Mission régionale d'autorité environnementale
BOURGOGNE - FRANCHE - COMTÉ

**Avis de la Mission Régionale d'Autorité environnementale
de Bourgogne-Franche-Comté
sur le projet de centrale photovoltaïque au sol
sur la commune de Saulieu (21)**

N °BFC-2022-3531

Plan d'implantation du projet (source dossier)

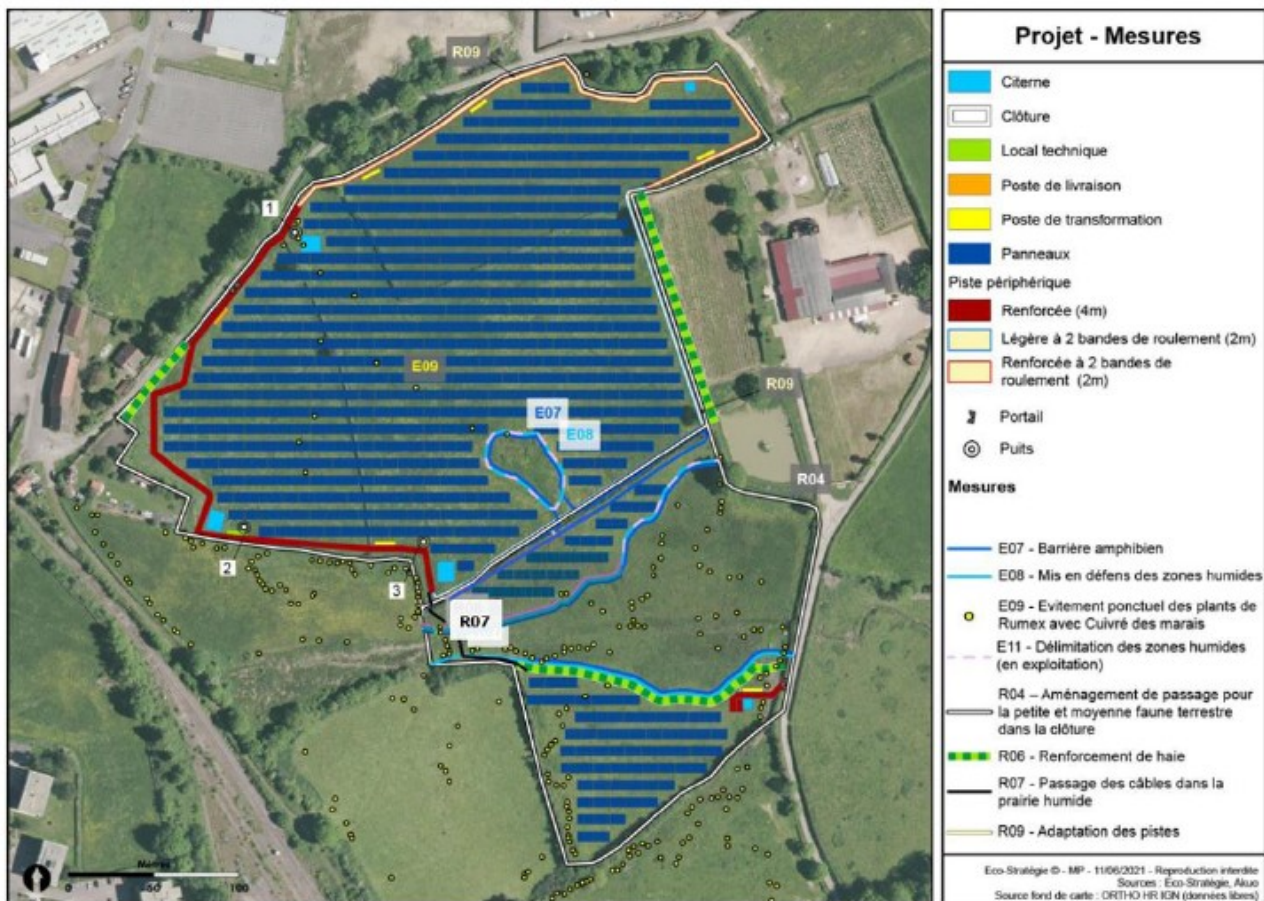
Le choix du site ne correspond pas aux orientations du SRADDET⁶ et n'est pas justifié par l'analyse de sites alternatifs au regard du moindre impact environnemental. **La MRAe recommande de compléter la justification du choix du site sur ces points.**

Le projet concerne environ 7 ha de zones humides, dont une partie fait l'objet d'un évitement (zones humides identifiées sur le critère végétation). Sur les zones humides identifiées selon le critère pédologique sur lesquels le projet serait installé (environ 4,6 ha), le dossier estime la surface cumulée impactée à 2 500 m² (pistes, pieux, tranchées, citerne). Une mesure compensatoire pour cette destruction de zone humide est prévue sur un ratio surfacique de 150 %, soit 3 750 m², avec une prospection de site en cours en collaboration avec le Syndicat du bassin versant du Serein et l'Office français de la Biodiversité (OFB).
